## Rozlišení čísel podvozku u Mercedes-Benz Sprinter

**Model:** Sprinter BM 90#.6##

**LuK-AS-č.:** 415 0239 10 (OM611)  
415 0243 10 (OM612)

Obrázek 2: 415 0239 10 (nová verze ZMS)

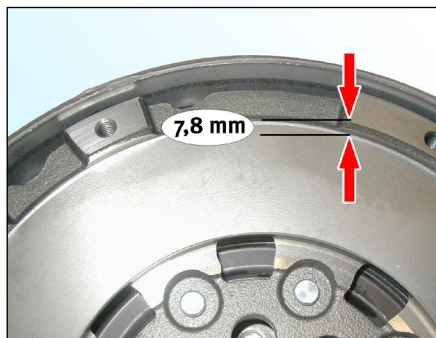
V rámci technického vývoje se pro Mercedes-Benz Sprinter od března 2004 používá nová optimalizovaná spojka se zlepšeným přenosem tepla. Vzhledem ke geometrickým odlišnostem od „staré“ spojky je nutné dbát na několik důležitých bodů.

Rozměr od plochy pro přišroubování spojky (obrázek 2, šipka nahoře) k třecí ploše (obrázek 2, šipka dole) je **11,8 mm**.

Ve spojení s „novým“ dvoumotovým setrvačnickem je možné použít pouze následující RepSety:

- 624 3182 09
- 624 3182 33

Přestavba vozidel → 03/2004 na „novou“ verzi spojky je všeobecně možná, přitom je nutné použít v závislosti na motoru odpovídající dvoumotový setrvačnick.

Centrální vypínací ložisko 510 0035 10 popř. 510 0034 10 je možné montovat i nadále.

Obrázek 1: 415 0151 10 (stará verze ZMS)

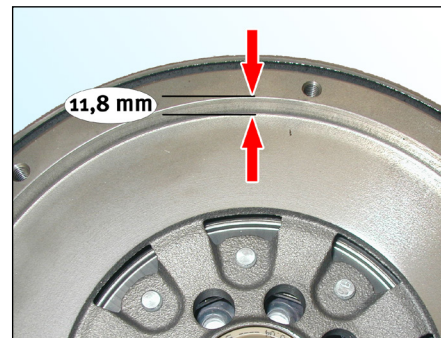
**!** „Stará“ spojka se **nesmí** montovat na dvoumotový setrvačnick **415 0239 10!**

Kombinace „nového“ dvoumotového setrvačnicku a „staré“ spojky způsobí při prvním vyšlápnutí spojky úplné uvolnění automatického nastavování. V tomto stavu spojky nemá vozidlo **žádný** tah!

**!** Již se nedodává!

Rozměr od plochy pro přišroubování spojky (obrázek 1, šipka nahoře) k třecí ploše (obrázek 1, šipka dole) je **7,8 mm**.

Ve spojení se „starým“ dvoumotovým setrvačnickem je možné použít pouze následující RepSety:

- 624 3148 09
- 624 3148 33

Před výměnou spojky je proto nutné přezkontrolovat, která verze dvoumotového setrvačnicku je na vozidle namontována. Jednoznačné přiřazení podle roku výroby není možné, protože vozidla → 03/2004 s vyšším kilometrovým proběhem již mohou mít vyměněný dvoumotový setrvačnick za „nové“ provedení.
